TRANSPORDIAMETILE

Riigitee 2 Tallinn-Tartu-Võru-Luhamaa Mäo-Imavere lõigu eelprojektile

ETTEPANEK

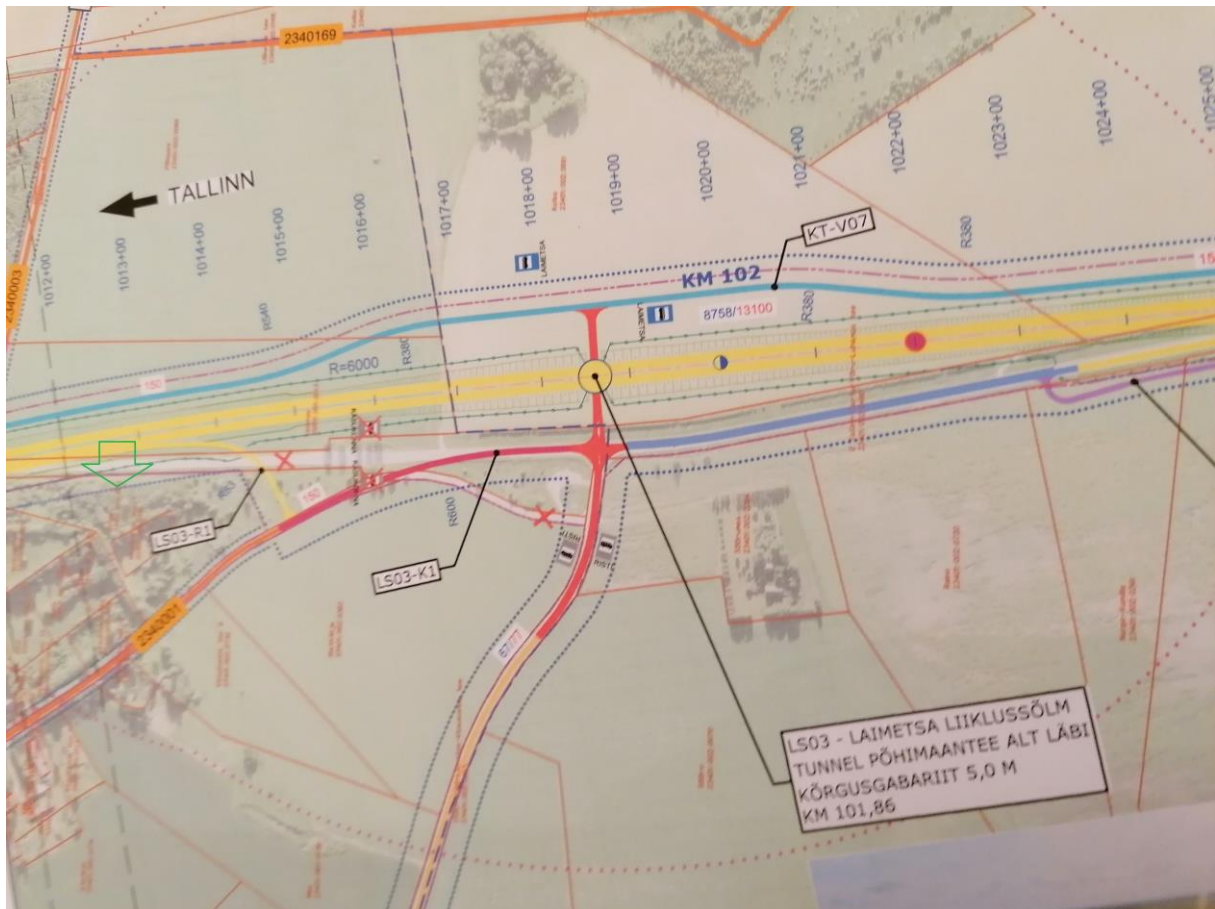
Laimetsa liiklussõlme juures soovime võimaluse korral nihutada uut teetrassi lubatud ulatuses lõuna poole (joonisel märgitud rohelise noolega). Põhja pool asuvad põllud on palju viljakamad ja nii ei läheks head põllumaad kaotsi arvestades ka mullakaitse seadust. Samuti on need põllud kuivendatud drenaažiga.

Teisel pool teed asub võsastunud maa, mida põllumajanduslikuks tootmiseks ei kasutata ja mis pole kuivendussüsteemi osad. See ala on küll kruntideks jaotatud Andrese kinnistu omaniku poolt (soomlane), ca 15 a tagasi, aga sellest ei ole tulnud midagi välja. Need on perspektiivitud krundid, sest sealkandis on noorel perel raske leida sobivat tööd. Paar viimast aastat ei ole ka see omanik kohapeal käinud ega toimetanud.

Teine majapidamine, mis teele lähemale jääb, Käsukonna tee 9, on selline suvekodu, kus käiakse vaid mõnel korral suvel.
